Znak sprawy: IR.271.2.7.2024

Dotyczy: Zamówienie publiczne na roboty budowlane pod nazwą: „PRZEBUDOWA ULICY KONOPACKIEGO W ZAKRESIE BUDOWY MIEJSC PARKINGOWYCH”

Panele typu 3V

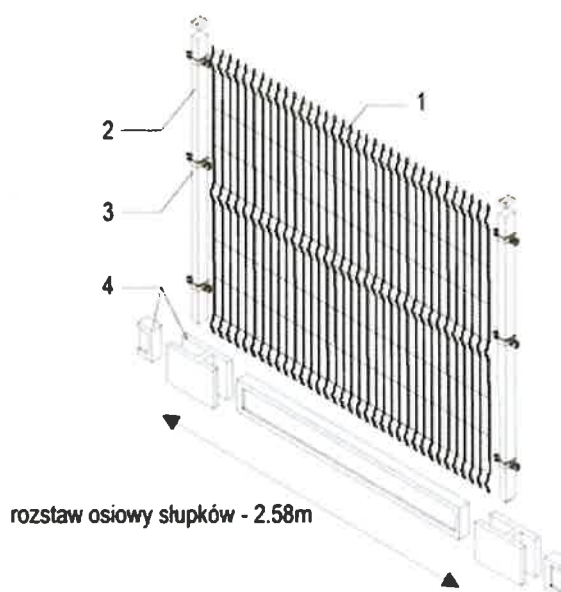
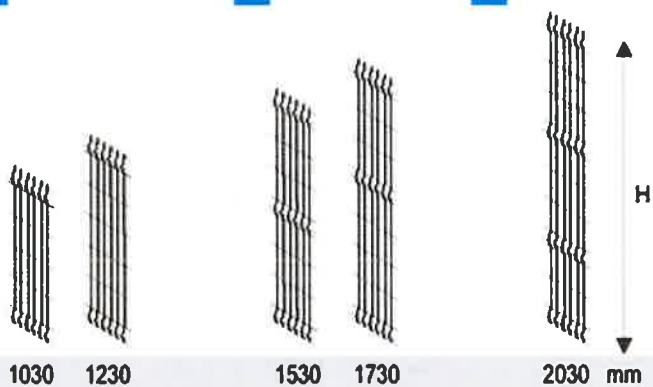
Pytanie 2. Prosimy o zamieszczenie parametrów ogrodzenia zatwierdzonego przez Konserwatora Zabytków w Łodzi?

Odpowiedź: Zgodnie z opisem PZT:

W ramach odtworzenia ogrodzenia układu drogowego założono budowę wygradzenia panelowego identycznego jakie zostało użyte dla wygradzenia siłowni plenerowej (wygradzenie panelowe w kolorze RAL 6005 o wysokości równej wysokości istniejącego ogrodzenia tj. 1730mm. – jak na dokumentacji zdjęciowej)

Ogrodzenie należy wykonać bez typowego w takich systemach cokołu prefabrykowanego.

Mocowanie obejmą

- 1** panel ogrodzeniowy 3V
- 2** słupek panelowy 40x60
- 3** obejmą montażową
- 4** cokół prefabrykowany - opcja

rozstaw osiowy słupków - 2.58m
